# VILLE DE TOURS

## MODIFICATION N° 2 DU PLAN LOCAL D'URBANISME

### **RAPPORT DU COMMISSAIRE ENQUETEUR**

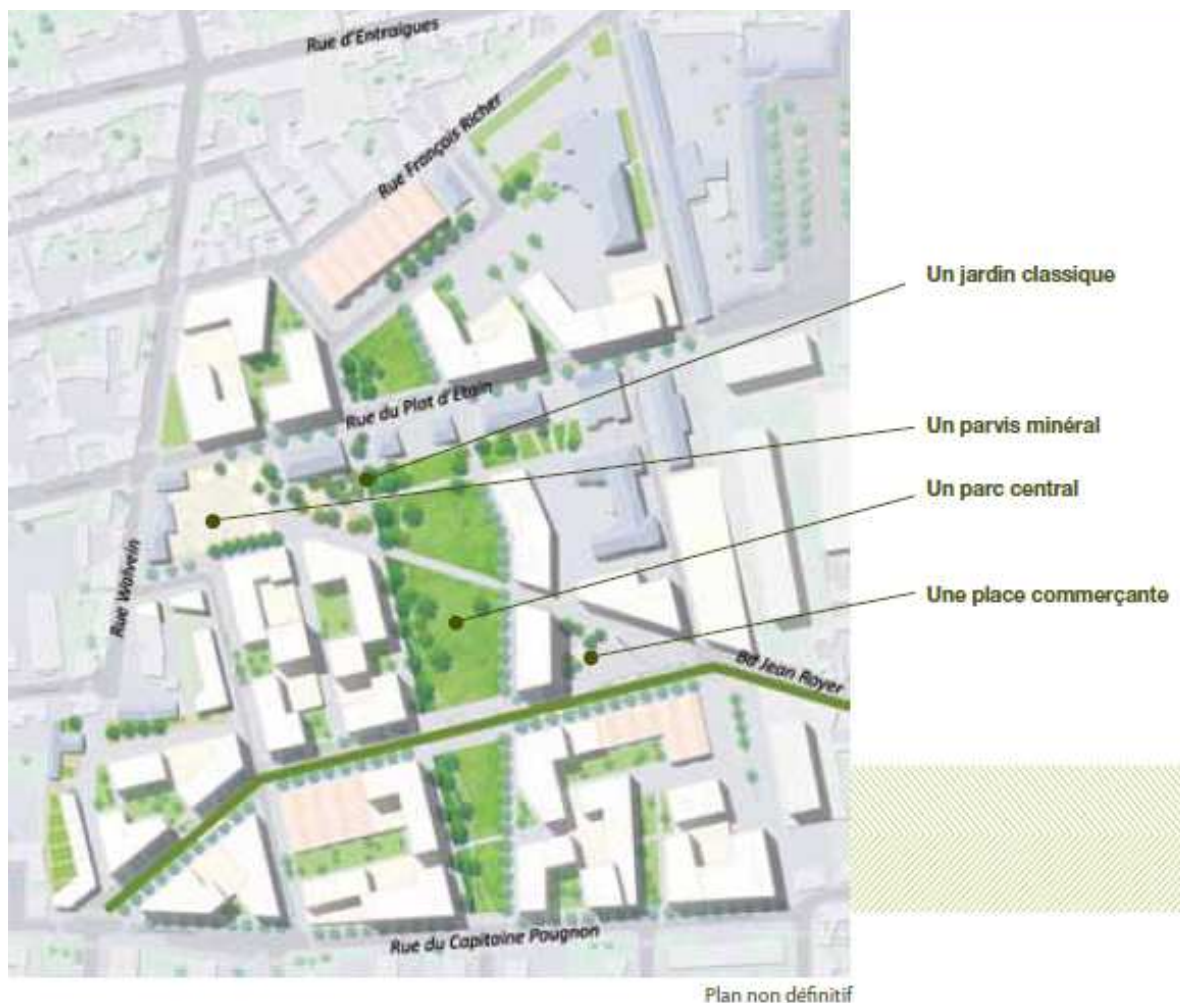
*Le commissaire enquêteur partage l'avis de l'Autorité Environnementale sur la qualité de l'étude d'impact sur un projet emblématique porteur de solutions d'avenir innovantes.*
